Relatório de Fiscalização

RELATÓRIO DE FISCALIZAÇÃO TÉCNICA DOS SISTEMAS DE ÁGUA E ESGOTO DO MUNICÍPIO DE ITAPIRA

PRESTADOR: SERVIÇO AUTÔNOMO DE ÁGUA E ESGOTO DE ITAPIRA - SAAE ITAPIRA

Verificação de Não-Conformidades nos Sistemas de Água e esgoto

Foto 1 - Extintor com validade expirada (fev/26)

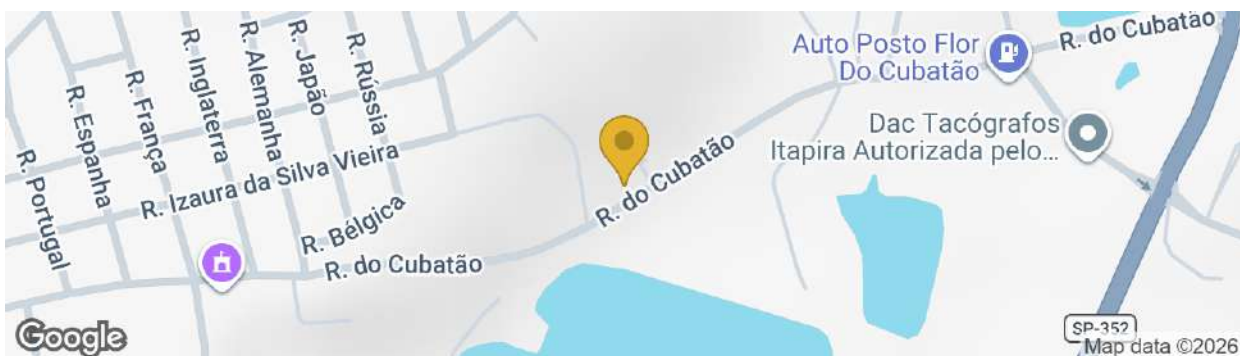
[EEE7.10] Extintor de incêndio com validade expirada

Não Conforme

Foto 1 - Extintor com validade expirada (fev/26)

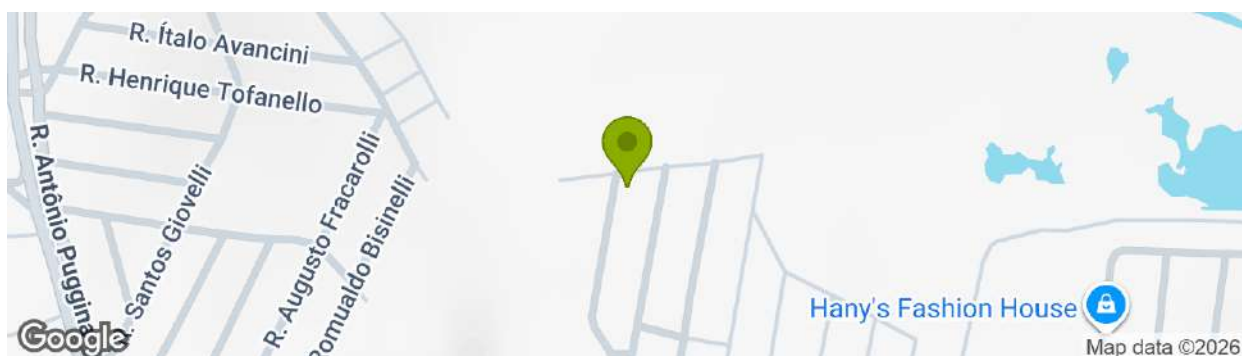
[EEE7.10] Extintor de incêndio com validade expirada

Não Conforme

Foto 1 - Extintor com validade expirada (fev/26)

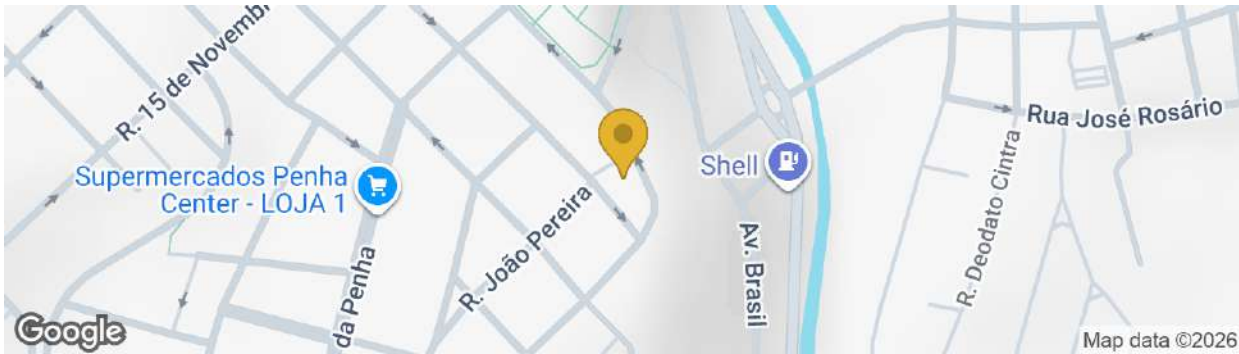
[EEE7.10] Extintor de incêndio com validade expirada

Não Conforme

Foto 1 - Registro com vazamento

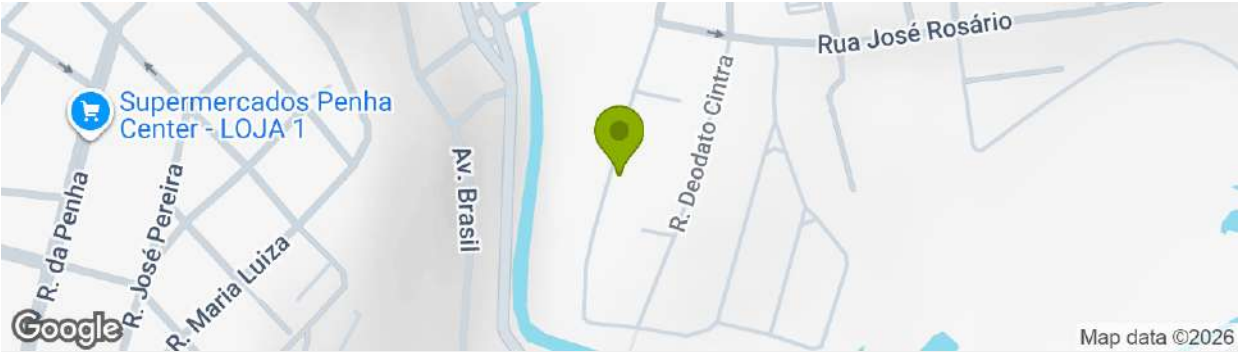
[ETA-5.13] - Existência de vazamentos aparentes

Não Conforme

Foto 1 - Cercamento danificado

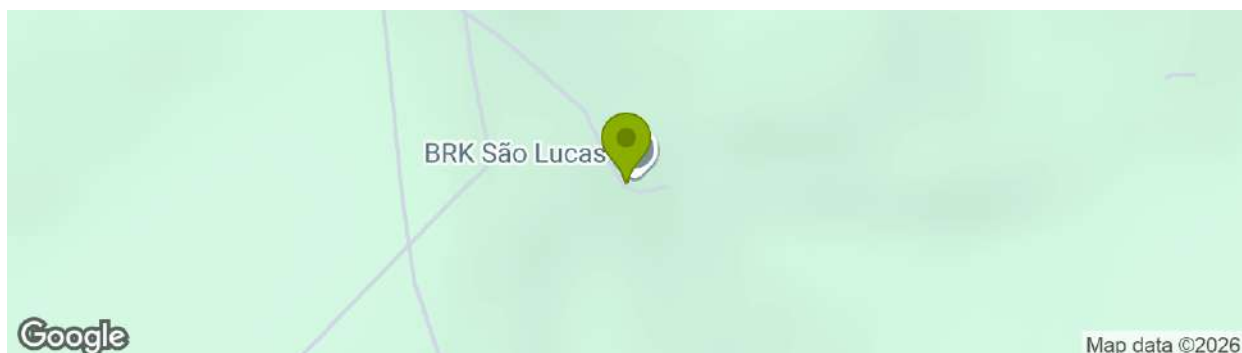
[EEE7.1] A área não está devidamente cercada

Não Conforme

[EEE7.5] Ausência de gradeamento grosseiro

Não Conforme

[EEE7.3] Ausência de conjunto moto bomba reserva

Não Conforme

[EEE7.4] Ausência de extintor de incêndio

Não Conforme
